BILAN DE LA PARTICIPATION PAR VOIE ELECTRONIQUE (PPVE)

Centre pénitentiaire de
Crisenoy

Dates de la Participation par voie électronique
Du 12 janvier au 13 février 2026

Figure 23 : Photomontage 1, vue depuis la route de Moisenay à la sortie du hameau des Bordes, dont les bâtiments R+3+combles mesurent 18 m de haut (source : Egis)

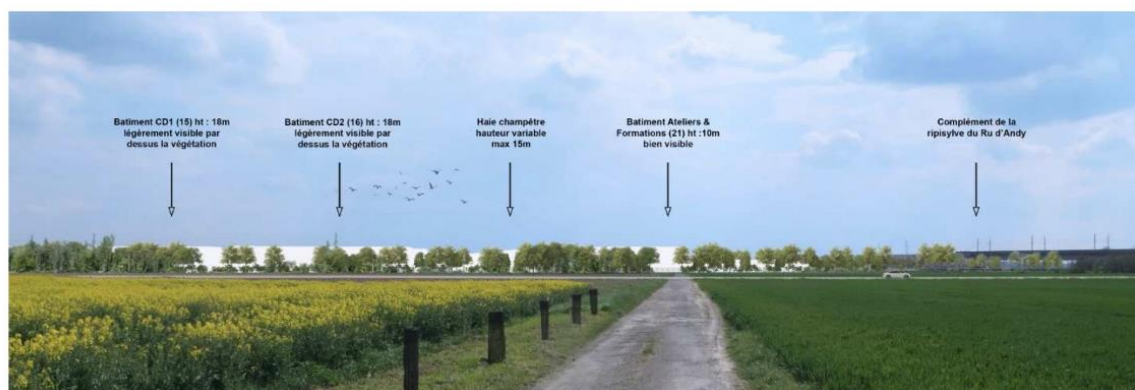
« les plans de coupe devraient faire apparaître le niveau du terrain naturel, hors remblais. Ceci autorisera alors le calcul de la hauteur des constructions qui devrait être pris par rapport au terrain naturel, sans tenir compte des éventuels remblais supérieur à 2 m. »

L'APIJ a transmis une visualisation du centre pénitentiaire depuis la route de Moisenay à la sortie du hameau des Bordes

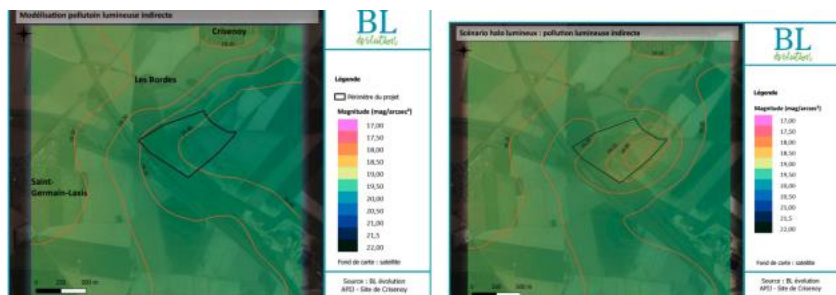
« Bien que les préconisations techniques d'éclairage prévoient entre- autre des flux lumineux dirigés vers le sols et uniquement dans l'enceinte, il évident que l'obscurité sera altérée avec l'ensemble des éclairages utilisés toute la nuit pour des conditions de sécurité. Nous souhaitons avoir des garanties sur le non accroissement des nuisances lumineuses générées par le projet. Les préconisations et recommandations évoquées pour éviter et réduire les impacts doivent être partagées avec la collectivité. »

Concernant la pollution lumineuse directe, comme le précise l'étude, un éclairage unidirectionnel (vers le bas) permet de limiter la nuisance à la proximité immédiate du site et pour les riverains.

Concernant la pollution lumineuse indirecte, la comparaison entre l'état initial et l'état projeté fait ressortir que le hameau de Bordes reste dans la même tranche de halo lumineux (entre 19.40 et 19.20 mag/arcsec²).

Concernant les constructions (p35)

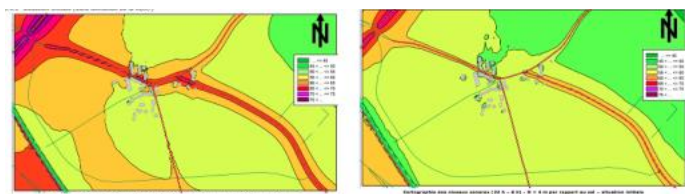
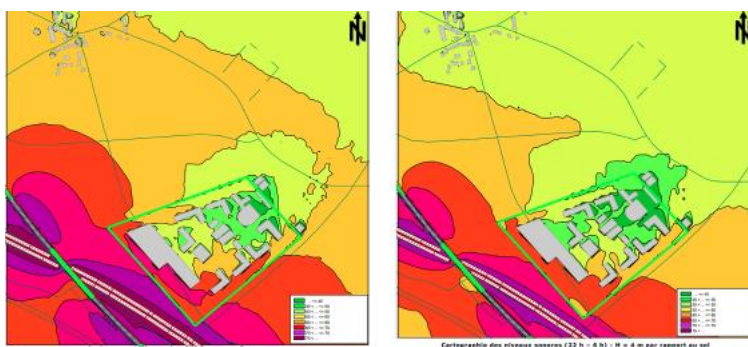
Avec des questions liées aux impacts réels compte tenu des vents et de la topographie

Les bâtiments du projet ont été modélisés sur la base du plan de faisabilité présenté ci-dessous, en considérant une hauteur R+3+attique soit 12 mètres de haut pour l'étage le plus élevé (l'attique servant uniquement à accueillir des équipements techniques). Un mur d'enceinte de 6m de hauteur est pris en compte ainsi qu'un chemin de ronde et une zone de glacis. Concernant les nuisances liées au trafic routier, deux scénarios peuvent être comparés :

On remarque des résultats des études que l'impact sur les riverains est limité voire atténué au niveau de l'ancien passage de la RD57 dans le hameau des Bordes.
